ODBORNÉ VYJÁDŘENÍ ZNALCE

k probíhající stavbě technické a dopravní infrastruktury a odvodnění developerského záměru na pozemcích p.č. 363/6, 363/8, 370/5 a 371 v k.ú. Bašť – „Bašť – Vlkánice RD“. Zhotovitelem stavebních prací je společnost BARACOM, a.s.

Odborné vyjádření je vydáno na základě požadavku zadavatele obce Bašť ze dne 26. 3. 2021 a objednávky prací č. 21022.

Obrázek č. 1 – Výřez ze situace D.2.1b)7 (šipkami jsou vyznačeny propojovací potrubí, které vedou po budoucích soukromých pozemcích příslušejících jednotlivým objektům).

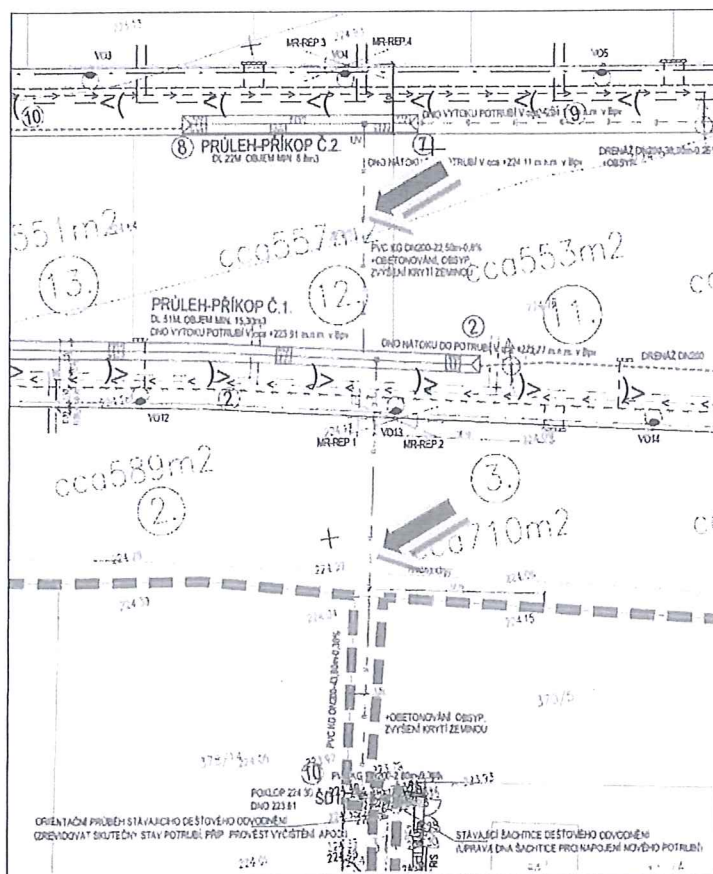
5. Propojovací potrubí je provedeno s nedostatečným krytím, nejspíš v protispádech, je přesypáno staveništním výkypkem a je provedeno z neadekvátního a neúnosného potrubí s nejasnou kruhovou pevností. S ohledem na minimální krytí a přejezdy stavební mechanizace přes toto potrubí, má znalec pochybnosti o tom, zda potrubí není poškozeno, je vodotěsné a schopné plnit svoji funkci. Nutno také vyjasnit budoucí majetkoprávní uspořádání, přičemž toto potrubí by mělo mít ochranné pásmo 1,5 m od vnějšího líce na obě strany. Nutno řešit břemenem služebností pro přístup provozovatele k tomuto potrubí. Pod samotnou komunikací je potrubí provedeno s nedostatečným krytím – v rozporu s PD [1], potrubí není zabezpečeno proti poškození.

Foto č. 5 a 6 - Drenáž je vadně obalena do geotextilie, zanesení geotextilie není schopno zabezpečit transport vody do drenáže a její další odvádění do recipientu.

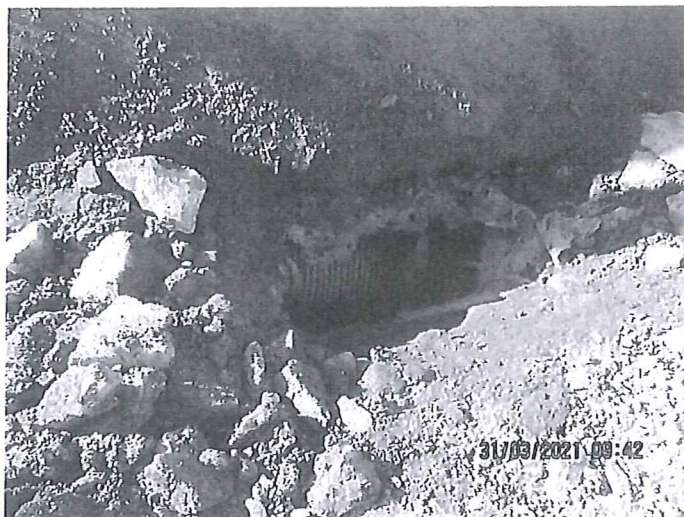
Foto č. 7 - jednotlivé prvky odvodňovacího systému (koš v uliční vpusti) jsou zhavarované, zanesené jílovitými splachy a nefunkční.

Foto č. 8 - propojovací plastové potrubí je provedeno v nedostatečném krytí, z nevhodných materiálů a revizní šachtice s nesystematických částí. Vše v rozporu s PD.

Foto č. 9 - Dna revizních šachet jsou zanesena bahem a zdouvají vodu i v bezdeštném období. Nesystémové řešení neodpovídá PD.

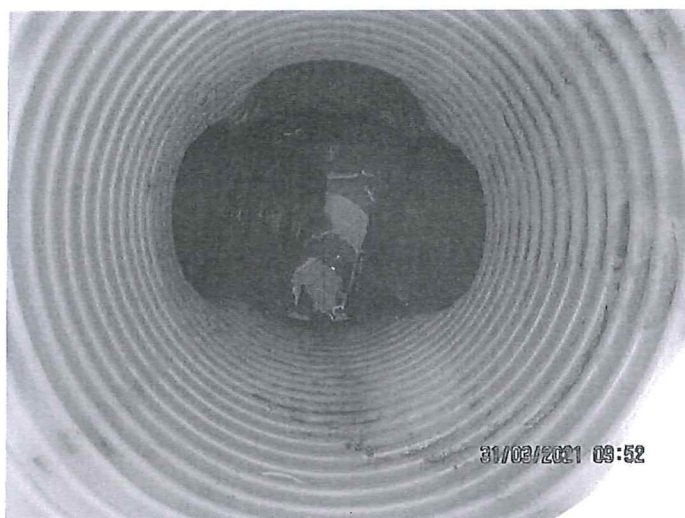
Foto č. 10 - Na propojovacím potrubí uloženém s minimálním krytím, pojezdí těžká stavební mechanizace a jsou zde uloženy násypy výkopků. Potrubí může být tímto způsobem poškozeno.

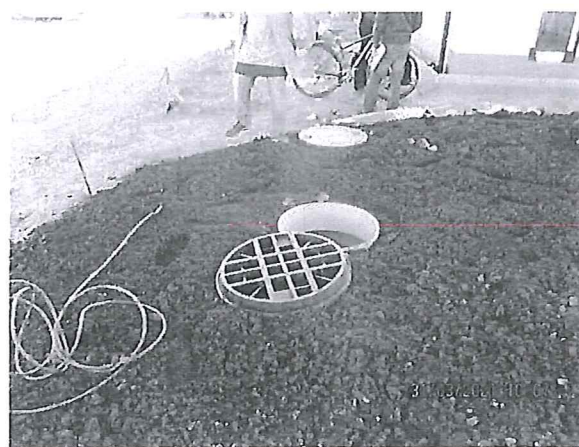
Foto č. 11, 12, 13 - Konstrukční provedení retenčních šachet na zachytávání dešťové vody, příp. domovních čerpacích jímek není způsobitelné a není provedeno s odolností vůči vysoké expozici hladiny podzemní vody a může dojít k jejich poškození vztlakem. V případě retenční dešťové nádrže je nutno vyjasnit, kam bude zaústěn přepad.

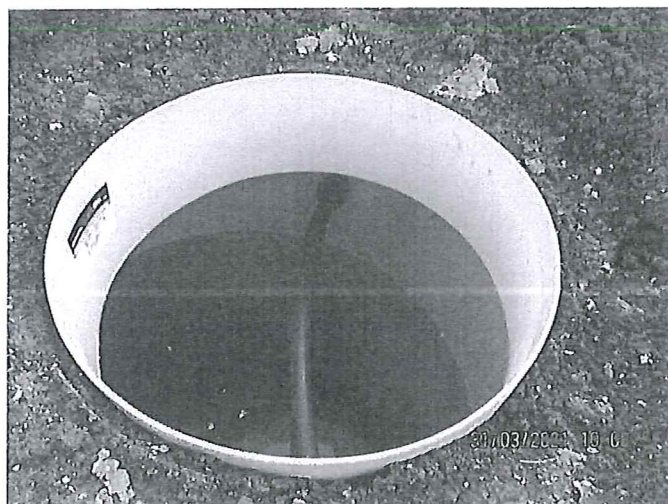
Foto č. 14 a 15 - Šachta propojovacího potrubí po soukromém pozemku – šachta je provedena nesystémově a k tomu nevhodně z odpadních zbytků, není jasné, kam je odvádění dešťové vody ze záměru napojeno a zda je navazující stávající potrubí kapacitní pro napojení záměru. Pokud je záměr napojen pouze do drenážního pera, nebo podkladních vrstev komunikace, pak takové řešení bude najisto vykazovat havarijní stavy při výskytu srážek.
